**Commune de SAINT-TRINIT**

**Plan Local d'Urbanisme**

MISE EN COMPATIBILITE

**AVIS DES PERSONNES PUBLIQUES ASSOCIEES**

Figure 3: Zonage du PLU avant et après la mise en compatibilité (source : notice de présentation)

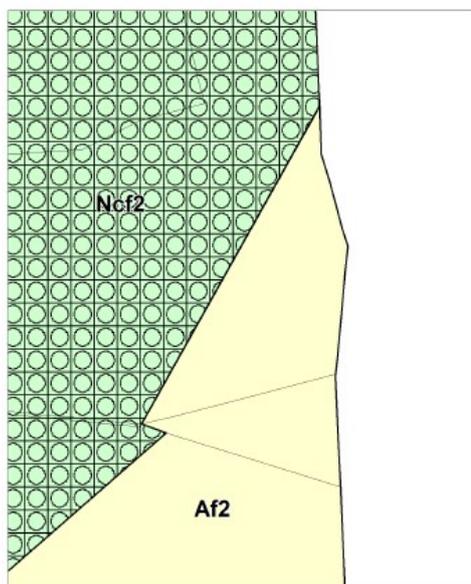
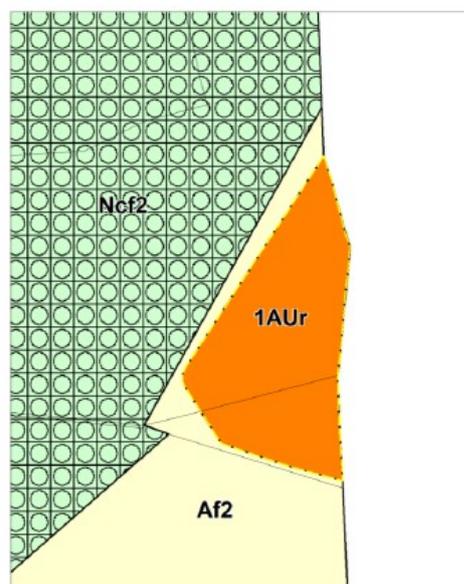
La MRAe s'étonne cependant du choix du zonage du secteur destiné à recevoir le parc photovoltaïque, classé en zone à urbaniser (1AU) par la mise en compatibilité du PLU, objet du présent avis. En effet, une zone AU s'applique à des secteurs bénéficiant d'un niveau d'équipements permettant une ouverture à l'urbanisation et l'accueil de constructions. Or, le site destiné à accueillir le parc photovoltaïque ne répond pas à ces caractéristiques. Étant compris en zone agricole du PLU, il nécessiterait plutôt la création d'un sous-secteur de la zone agricole dédié au projet de parc photovoltaïque (Apv) avec un règlement associé encadrant l'aménagement du futur parc.

**La MRAe recommande d'expliquer le classement du secteur destiné à recevoir le parc photovoltaïque en zone à urbaniser en lieu et place de la création d'un sous-secteur de la zone agricole dédié au projet de parc photovoltaïque.**
